SOLICITATION AMENDMENT MODIFICATION DE L'INVITATION

Title - Sujet Capteurs de couple a roue	
Solicitation No. - N° de l'invitation T8009-130292/A	Amendment No. - N° modif. 002
Client Reference No. - N° de référence du client T8009-130292	Date 2014-07-02
GETS Reference No. - N° de référence de SEAG PW-\$\$HS-629-65154	
File No. - N° de dossier hs629.T8009-130292	CCC No./N° CCC - FMS No./N° VME
Solicitation Closes - L'invitation prend fin at - à 02:00 PM on - le 2014-07-14	Time Zone Fuseau horaire Eastern Daylight Saving Time EDT
F.O.B. - F.A.B. Specified Herein - Précisé dans les présentes Plant-Usine: <input type="checkbox"/> Destination: <input type="checkbox"/> Other-Autre: <input checked="" type="checkbox"/>	
Address Enquiries to: - Adresser toutes questions à: Dicaire, Sylvie	Buyer Id - Id de l'acheteur hs629
Telephone No. - N° de téléphone (819) 956-6629 ()	FAX No. - N° de FAX (819) 956-5227
Destination - of Goods, Services, and Construction: Destination - des biens, services et construction:

Modification 002

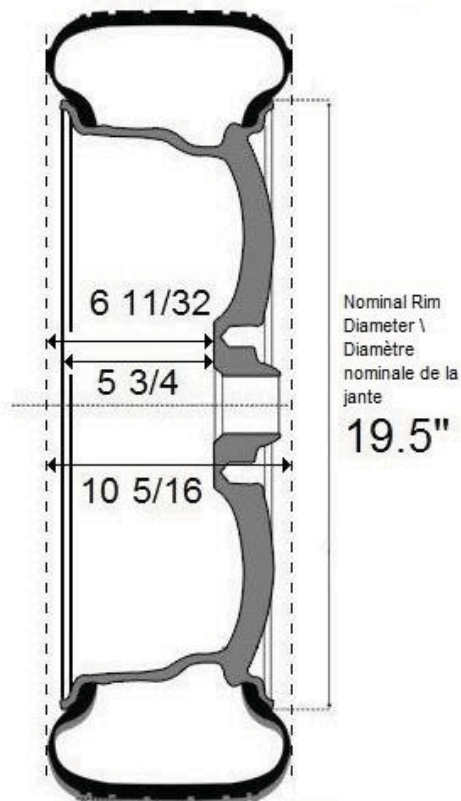
Question 1 Quel sont les dimensions de la jante (le Diamètre, la largeur, la compensation)?

Réponse 1 Diamètre nominale de la jante= 19,5", largeur = 9 1/8", compenser 1 3/16"
(positive).

Wheel Stud Pitch Circle
Diameter \ Diamètre du
cercle primitif des boulons
de roue : **5.456"**

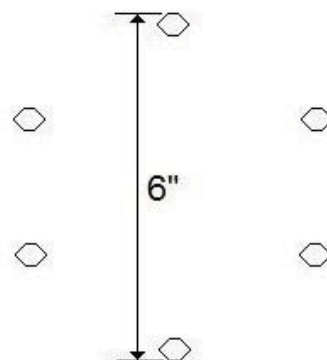
Question 2 Quel est le diamètre du cercle primitif des boulons?

Réponse 2 Diamètre du cercle primitif des boulons de roue = 5.456".
